מבנים
בדק בית וייעוץ הנדסי

דו"ח ביקורת ליקויים - חוות דעת מהנדס מומחה

רכוש משותף –

ציור 5 - דוגמה לפרט קיבוע מכני

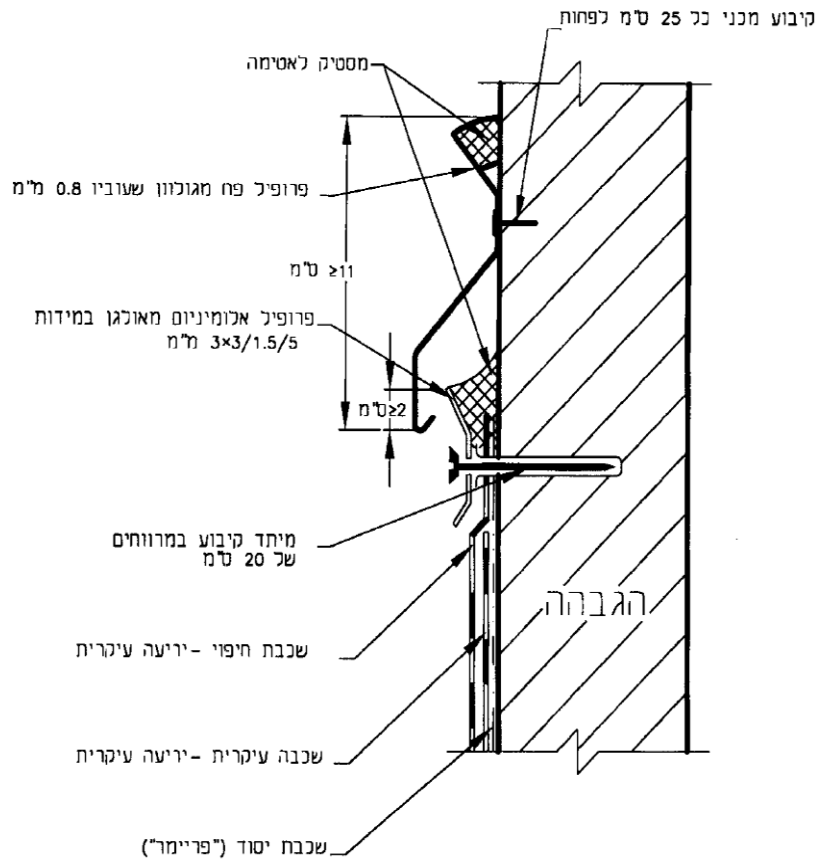
ח. לא הותקנו סרגלי אלומיניום לחיבור יריעות האיטום אל הקיר לאורך מעקה בנוי, קירות ובלטות מעל מפלס פני הרצפה לאורך שטח הגג.

היריעות עלולות להשתחרר ובכך מתאפשרת חדירת מים אל מתחת ליריעות האיטום.

וזאת בניגוד להנחיות תקן 1752 חלק 2.

יש להשלים התקנת סרגלי חיזוק. (7,400 ש"ח).

יש לשים לב, פרופיל סרגל החיזוק יהיה תואם להנחיות תקן 1752 חלק 2 סעיף 2.6.2. הכוללים בין היתר שטחי מגע כיפוף עליון, תחתון ומילוי מסטיק.

עיגון המערכת

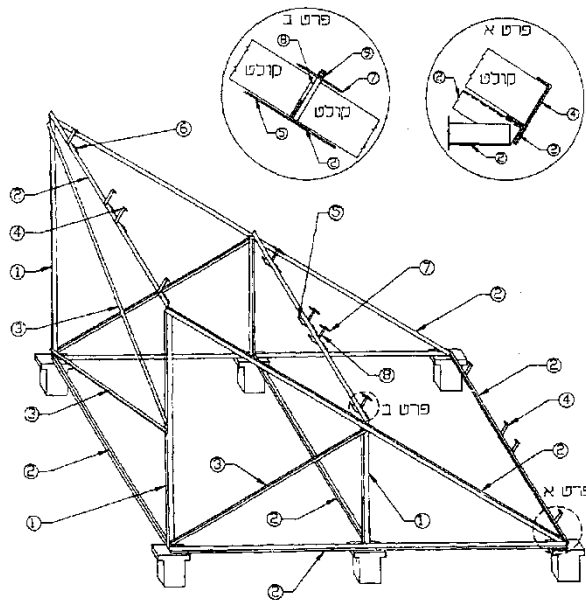
יא. מערכות הקולטים המותקנים בגג בחיבורי קונסטרוקציית הקולטים להגבהות הבטון, אינם מעוגנים היטב למבנה וזאת בניגוד לנדרש עפ"י תקן 579 חלק 5 סעיף 3.4.8, **ציטוט:**

נראה גם על פניו שלא בוצע תכנון הנדסי להצבת המערכת. יש לבצע חיזוקים לקונסטרוקציית המערכת, כולל תכנון הנדסי. (2,400 ₪).

3.2.5.3. שרוולים (ראו ציור 18)

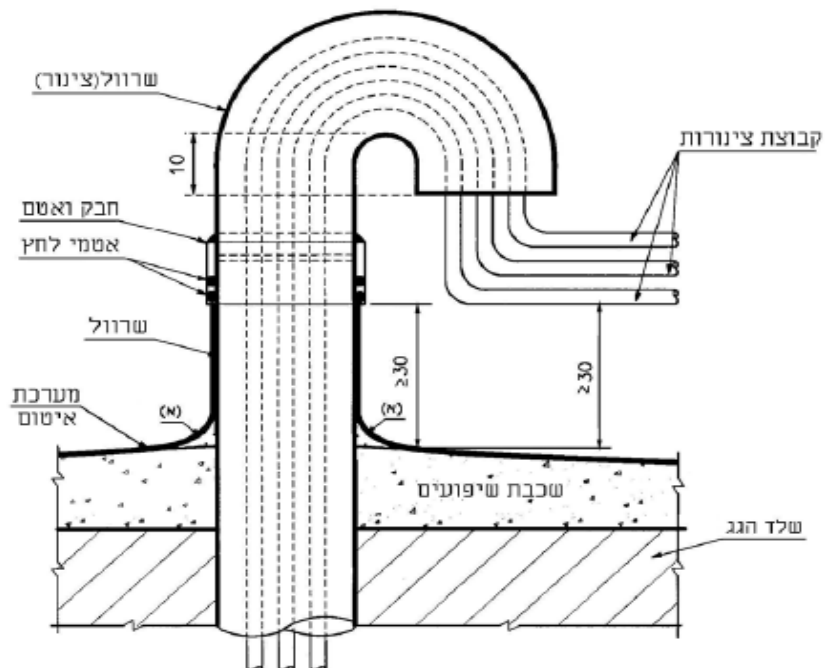
טז. בג המבנה עוברת צנרת אינסטלציה נמוכה מ-2 צול. בשרוולי מעבר הצנרת קיימים הליקויים הבאים: "שרוולי הצנרת" העוברים דרך הגג בוצעו באופן חלקי ולקוי.

חיבורי חוליות הצנרת אינם משלימים זווית של 180 מעלות השרוולים. חוליות השרוולים מתנתקות ואינם מודבקות בניהם. ללא השלמת פרטים אילו קיים חשש לחדירת מים גשמים דרך השרוולים הבית. (שרוול- צינורות בקוטר 2" לפחות המשמש להעברת צנרת אורור, מים, חשמל ומיזוג אוויר דרך הגג) וזאת בניגוד להנחיות תקן 1752 חלק 1 סעיף 3.2.5.3, **ציטוט:**

השלמת חלקי השרוול החסרים. (1,400 ש"ח).

ציור א1 - זווית הסטייה מהדרום (γ)

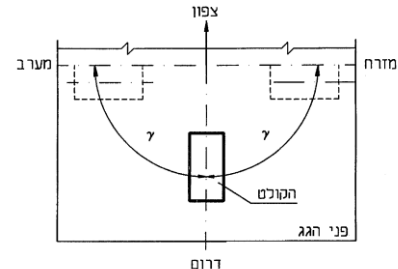
כ. קולטי השמש פונים לכיוון מזרח וזאת במקום לכיוון דרום עם סטייה מותרת של 15° +/- מעלות עפ"י סעיף 4.3.1 חלק 4 בתקן 579 (בגרסה שהייתה בתוקף בזמן הבניה),

יש לקבל חוות דעת יועץ מערכת סולרית באם ניתן לשנות את כיוון התקנת הקולטים.

תרשים 3.2.2.4

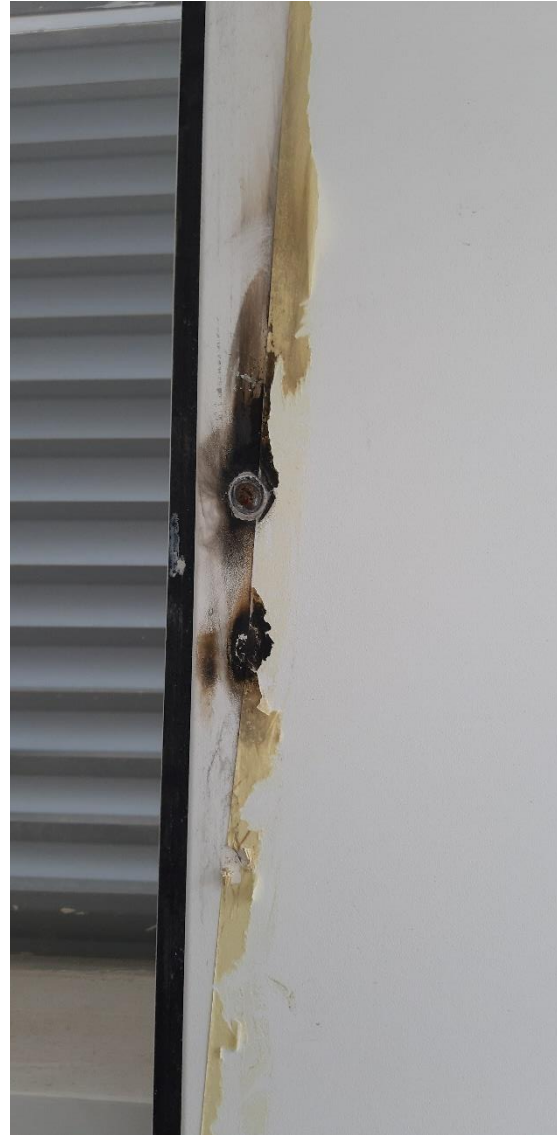
יג. גובה מזקף הראש בירידה מקומת קרקע לקומה 1- (מרווח בין מישק אפי המדרגות לתקרה) הינו 192 ס"מ לעומת גובה מינימאלי של 210 ס"מ הנדרשים. יש לבצע סיתות מהתקרה בכדי לאפשר גובה סביר של מזקף הראש. לפני ביצוע העבודות יש לקבל חוות דעת קונסטרוקטור. (3,100 ש"ח).
